Информационный бюллетень № 251

Применение рамп 5340.1112303-20 взамен рамп 6585.1112303 и 6585.1112304 на двигателях ЯМЗ-656... евро-4, евро-5

Ярославль, Россия, 13.07.2022

Рис. 1. Установка кронштейнов, рамп и трубок высокого давления

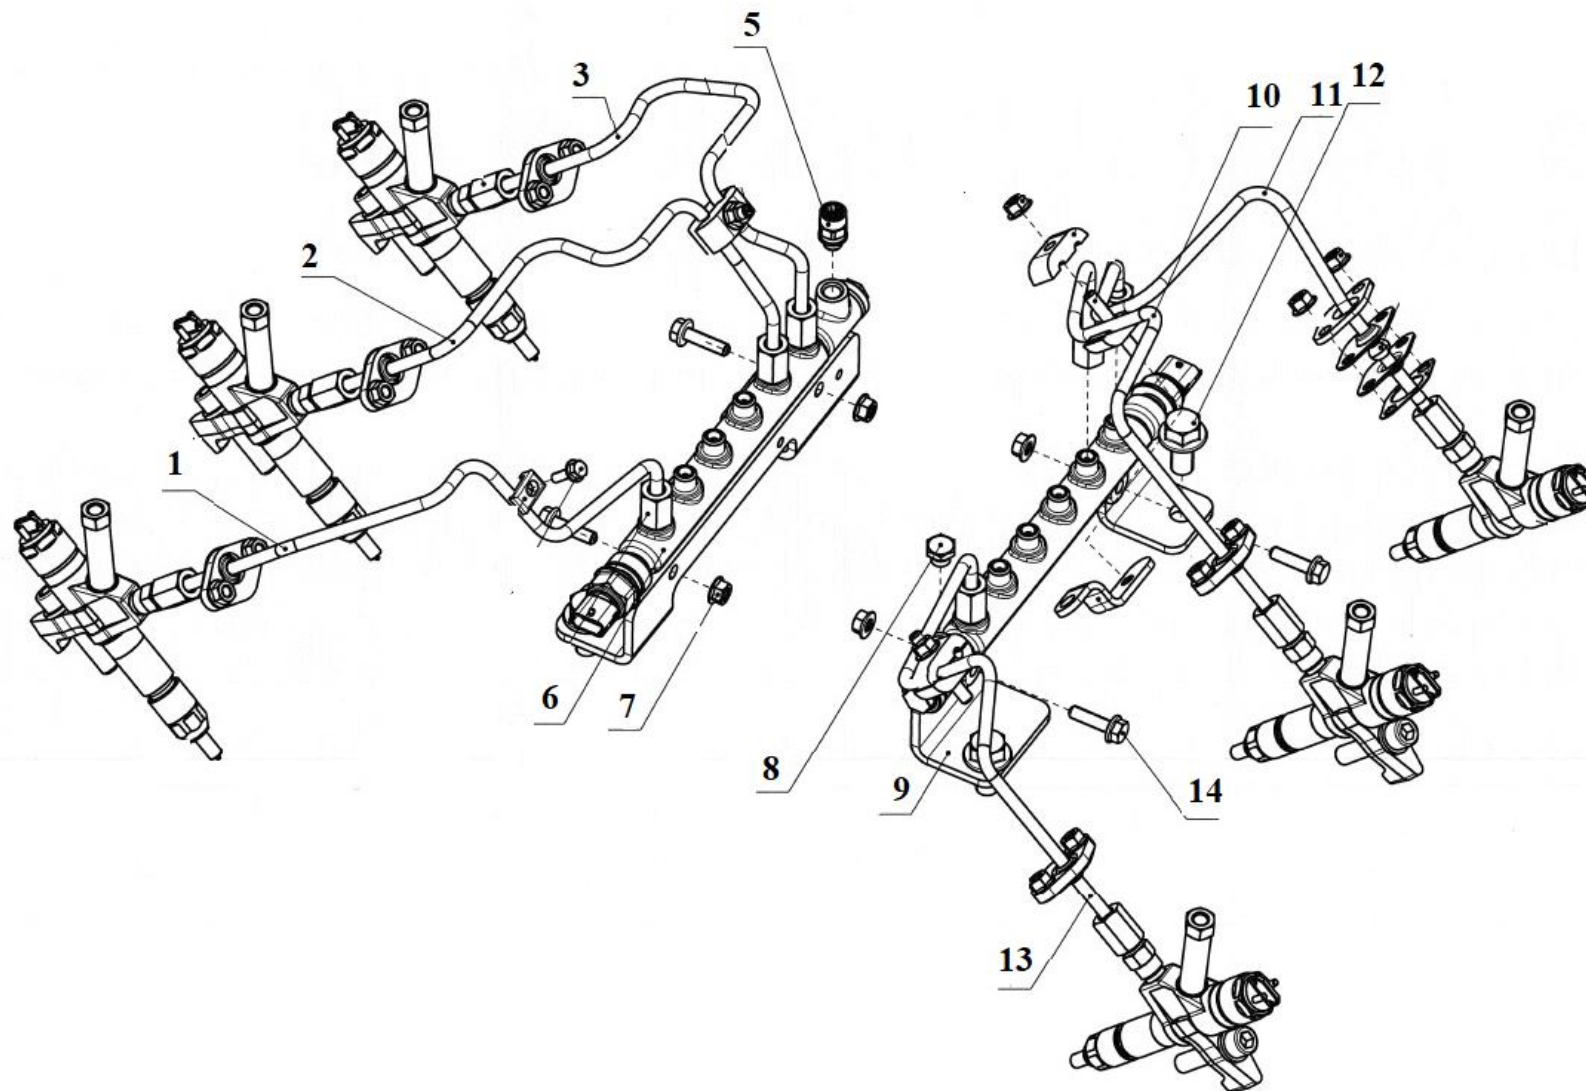
С мая 2022 года на двигателях 656... евро-4, евро-5 взамен рамп 6585.1112303 и 6585.1112304 применяют две рампы 5340.1112303-20.

При этом изменились: трубки высокого давления подходящие к рампам, трубка отводящая ТНВД, введены кронштейны рамп.

При выходе из строя одной из рамп 6585.1112303 или 6585.1112304 на двигателе ЯМЗ-656... и отсутствия возможности установить аналогичную, допускается установка двух рамп 5340.1112303-20 с комплектом деталей согласно Таблице 1 (после изменения)

№	До изменения			После изменения			Рисунок и позиция
	Наименование	Обозначение	Кол.	Наименование	Обозначение	Кол.	
1	Рампа	6585.1112303	1	Рампа	5340.1112303-20	1	Рис. 1 п.6
2	Рампа	6585.1112304	1	Рампа	5340.1112303-20	1	Рис. 1 п.6
3	Опора аккумулятора	6565.1112552	4	Кронштейн топливной рампы	6565.1112312	2	Рис. 1 п.9
4	Болт М8-6х16	8.9089	4	Болт М14-6х30	9.1339	4	Рис. 1 п.12
5	-	-	-	Болт М8-6Х30	8.9064	4	Рис. 1 п.14
6	-	-	-	Гайка М8	8.9301	4	Рис. 1 п.7
7	Топливопровод высокого давления 1-го цилиндра	6565.1112410	1	Топливопровод высокого давления 1-го цилиндра	6565.1112410-10	1	Рис. 1 п.1
8	Топливопровод высокого давления 2-го цилиндра	6565.1112420	1	Топливопровод высокого давления 2-го цилиндра	6565.1112420-10	1	Рис. 1 п.2
9	Топливопровод высокого давления 3-го цилиндра	6565.1112430	1	Топливопровод высокого давления 3-го цилиндра	6565.1112430-10	1	Рис. 1 п.3
10	Топливопровод высокого давления 4-го цилиндра	6565.1112440	1	Топливопровод высокого давления 4-го цилиндра	6565.1112440-10	1	Рис. 1 п.13

11	Топливопровод высокого давления 5-го цилиндра	6565.1112450	1	Топливопровод высокого давления 5-го цилиндра	6565.1112450-10	1	Рис. 1 п.10
12	Топливопровод высокого давления 6-го цилиндра	6565.1112460	1	Топливопровод высокого давления 6-го цилиндра	6565.1112460-10	1	Рис. 1 п.11
13	Заглушка аккумулятора	6565.1112388	2	Фитинг прямой	651.1104282-10	1	Рис. 1 п.5
14	-	-	-	Пробка	316182-П29	1	Рис. 1 п.8
15	Трубка насоса высокого давления	6585.1111670	2	Трубка насоса высокого давления	6565.1111670	2	Рис.2 п.3
16	Трубка насоса высокого давления	6585.1111672	2	Трубка насоса высокого давления	6565.1111672	2	Рис. 2 п.1
17	Топливопровод высокого давления	6585.1111675	1	Трубка соединительная аккумулятора	6565.1111675	1	Рис. 2 п.2

- 1. Ослабить болты крепления ТНВД.**
- 2. Вывернуть опоры рамп, установить на их место кронштейны рамп используя болты 9.1339 (затянуть болты от «руки»)**
- 3. Наживить болты крепления рампы к кронштейну и гайки трубок на рампы и ТНВД вручную.**
- 4. Окончательно затянуть болты крепления ТНВД, кронштейнов, рамп, трубок.**

1. Гайки крепления трубок – от 40 до 45 Нм
2. Фитинг прямой 651.1104282-10 (Рис. 1 п.5) – от 18 до 22 Нм
3. Пробка 316182-П29 (Рис. 1 п.8) – от 39,2 до 54,92 Нм
4. Гайка 8.9301 (Рис. 1 п.7) – от 21,57 до 24,54 Нм
5. Болт 9.1339 (Рис. 1 п.12) – от 108 до 157 Нм
6. Болт 8.9226 и 8.9229 (Рис.3 п.5, п.3) – от 7,84 до 9,8 Нм
7. Болты крепления ТНВД – от 28 до 36 Нм

Рис. 3. Установка трубки отводящей от ТНВД и трубки дренажной

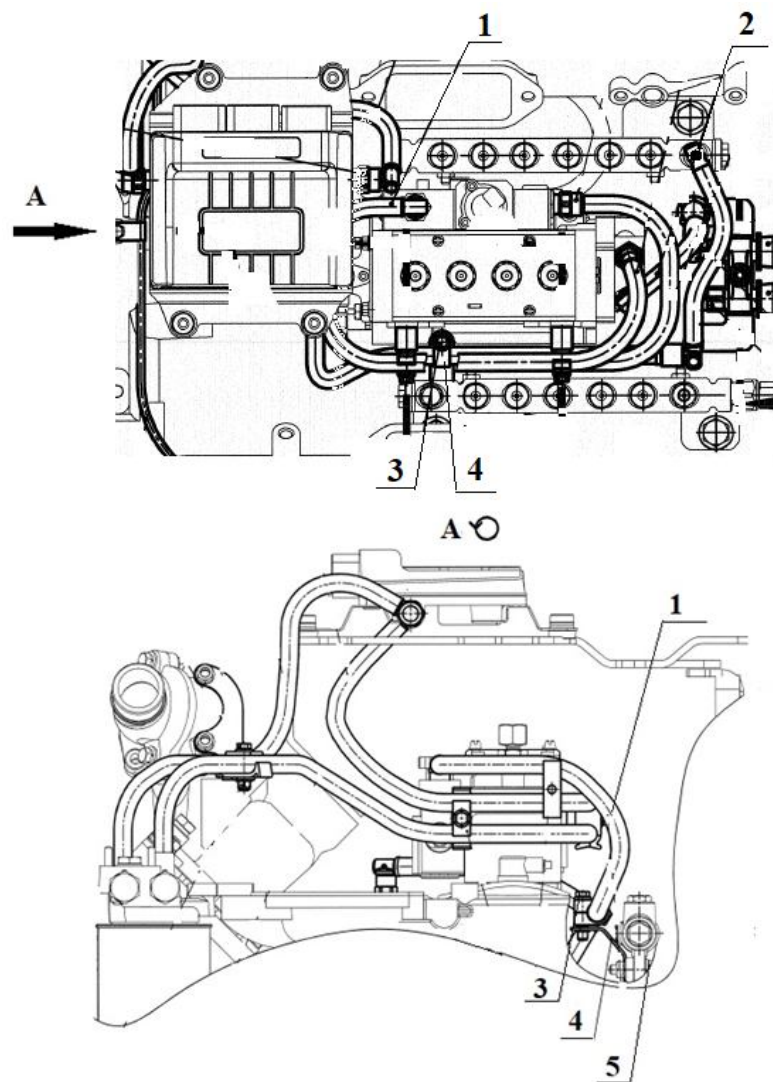
№	До изменения			После изменения			Рисунок и позиция
	Наименование	Обозначение	Кол.	Наименование	Обозначение	Кол.	
18	-	-	-	Топливопровод дренажный	6565.1104385	1	Рис.3 п.2
19	Топливопровод отводящий	6585.1104384-10	1	Топливопровод отводящий	6565.1104384	1	Рис.3 п.1
20	-	-	-	Кронштейн	6565.1104357	1	Рис.3 п.4
21	-	-	-	Болт М6-6gx20	8.9226	1	Рис.3 п.5
22	-	-	-	Болт М6-6gx35	8.9229	1	Рис.3 п.3
